Plano Municipal de Promoção da Acessibilidade - Programa RAMPA
Município de Pombal
FASE III – Versão Final do Plano

I – Levantamento e Diagnóstico

PEÇAS ESCRITAS - VOLUME II
5. Edificado (parte I)

março 2014

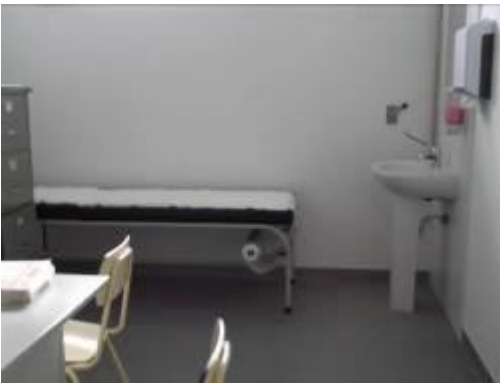
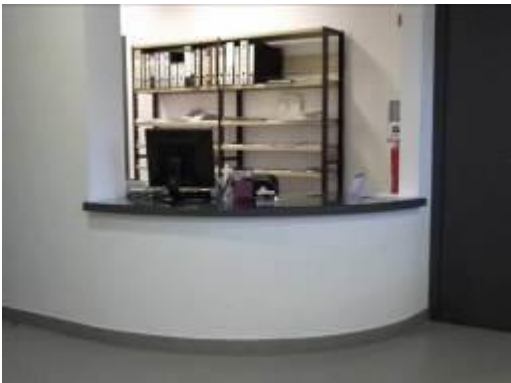
Passeios – Os passeios cumprem o disposto no DL 163/2006 quanto à sua largura e tipo de piso. (fig. 1 e 2)

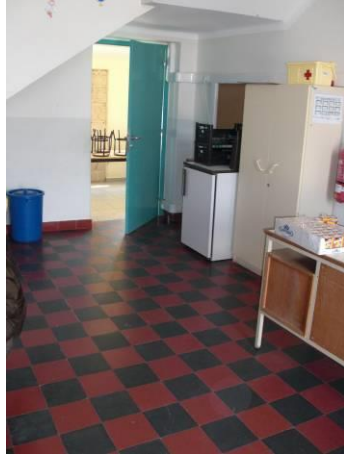
Quanto à ausência de corrimãos e à inexistência de meios complementares de acesso facilitado para pessoas com mobilidade reduzida. (fig.4)

Não apresentam largura suficiente e existem degraus sem rebaixos ou rampas. (fig.3 e 6) Inexistência de meios complementares de acesso facilitado entre patamares para pessoas com mobilidade reduzida.

O pavimento é em terra, irregular e descontínuo. (fig. 3)

5.3.14

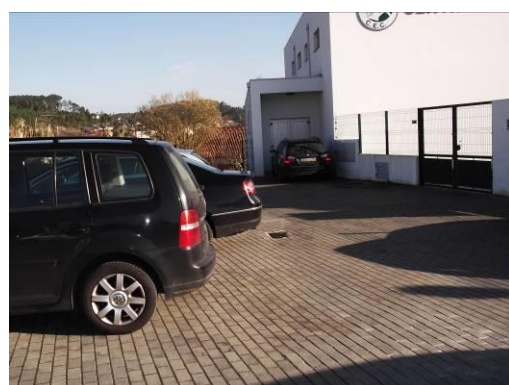
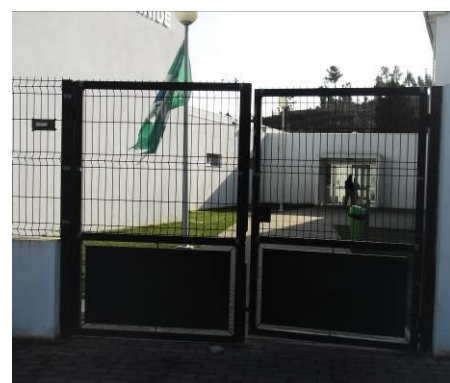
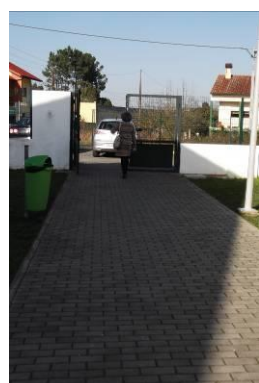
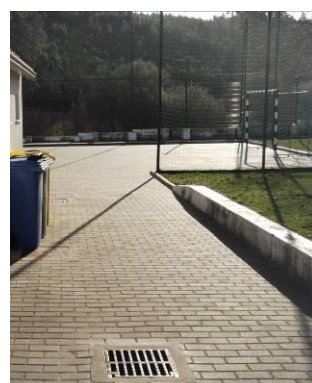
Ausência da baia lateral de 1,00m e da sinalização horizontal e vertical. (fig. 2)

O portão não possui puxador. (fig.1)

As escadas não possuem corrimãos, e não existe meio complementar de acesso para pessoas com mobilidade reduzida. (fig.4)

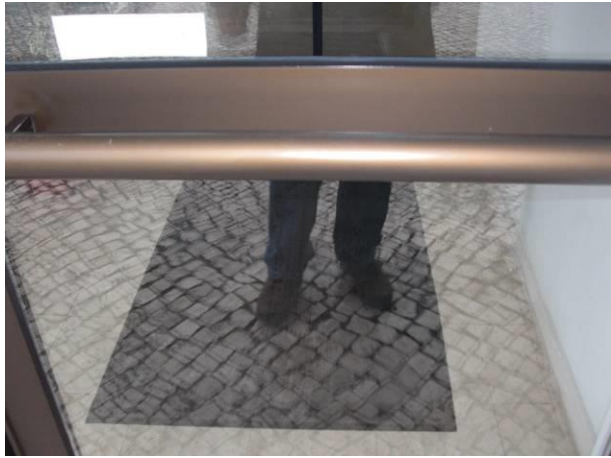
Ausência da baia lateral de 1,00m e da sinalização horizontal. (fig. 3)

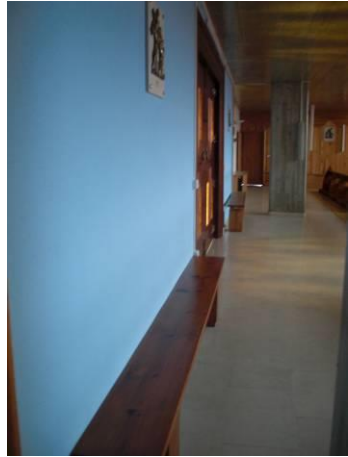
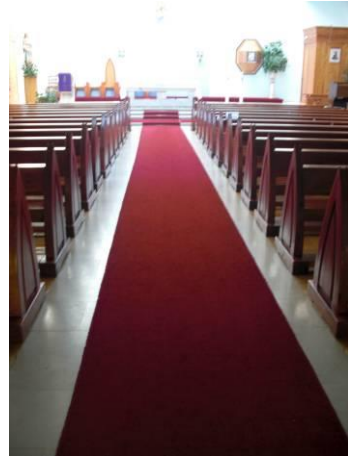
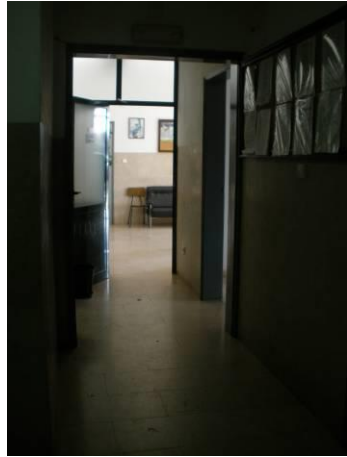
As escadas não possuem corrimãos. (fig. 3 e 4)

A rampa da não possui corrimãos, e tem inclinação acentuada. (fig. 4)
